FSN Ref: 2026-FSN-0000143

Avis URGENT relatif à la sécurité
Risque de fuite du Introducer Hub
(vendu avec les kits de pompe Impella et en pack individuel)

1. Informations sur les dispositifs concernés*				
1.	1. Type(s) de dispositif(s)*			
	Introducer kit			
1.	2. Nom(s) commercial(aux)*			
	Abiomed Impella 14 Fr Introducer Kit, Abiomed Impella 23 Fr Introducer Kit

Zones où une perte de sang peut être observée au niveau de la branche latérale et de l'embase

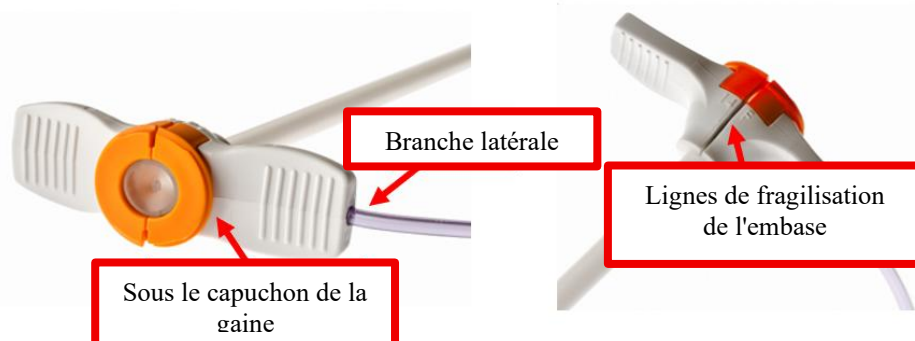
Abiomed a identifié un risque potentiel de fuite des gaines 14 and 23 Fr introducer sheath au niveau de la branche latérale (sidearm), sous le capuchon de la gaine (sheath cap) et le long des lignes de fragilisation (score lines) de l'embase (hub). Ces fuites inattendues à ces emplacements spécifiques sont dues à certains problèmes liés au procédé de fabrication, qui augmentent le risque de saignement au niveau du site d'accès vasculaire. En collaboration avec son partenaire de fabrication (Oscor), Abiomed a engagé des actions de confinement, de correction ainsi que des actions correctives et préventives afin de résoudre ce problème.

Si ce problème survient, l'utilisateur observera une perte de sang au niveau de la branche latérale et de l'embase du introducer sheath, comme illustré ci-dessous pour les 14Fr introducers. Les emplacements des fuites sont identiques pour les 14Fr and 23Fr introducers.

- Aucun retrait du produit n'est requis et les établissements de santé peuvent continuer à utiliser les stocks existants. Les médecins doivent continuer à respecter les instructions d'utilisation (IFU), exercer une vigilance clinique appropriée, assurer la surveillance nécessaire et fournir le soutien au patient adapté. En cas de fuite potentielle observée au niveau de la branche latérale,

sous le capuchon de la gaine ou le long des lignes de fragilisation de l'embase, envisagez le remplacement du dispositif ou l'utilisation de la gaine de repositionnement afin de limiter la perte sanguine. • Prenez connaissance des informations contenues dans la présente lettre, complétez tous les champs obligatoires, signez et retournez le formulaire de réponse client à l'adresse DL-EUFSCA@its.inj.com. • Veuillez transmettre cet avis à toute personne de votre établissement qui doit en être informée (à savoir, celles qui gèrent, transportent, stockent, entreposent ou utilisent les produits concernés). • Si l'un des produits concernés a été transféré vers un autre établissement, veuillez contacter cet établissement et lui transmettre le présent avis. • Veuillez afficher une copie de cet avis dans un endroit bien visible afin d'en informer le public. • Comme pour tout dispositif médical, tout événement indésirable ou tout problème de qualité observé lors de l'utilisation de ce produit doit être signalé au fabricant et/ou à l'autorité sanitaire compétente. Chez Abiomed, notre priorité est nos clients et leurs patients, ce qui inclut l'utilisation sûre et efficace de nos produits. Si vous avez des questions ou des préoccupations concernant cet avis, veuillez contacter DL-EUFSCA@its.inj.com ou votre représentant clinique local. Nous vous remercions de votre coopération.
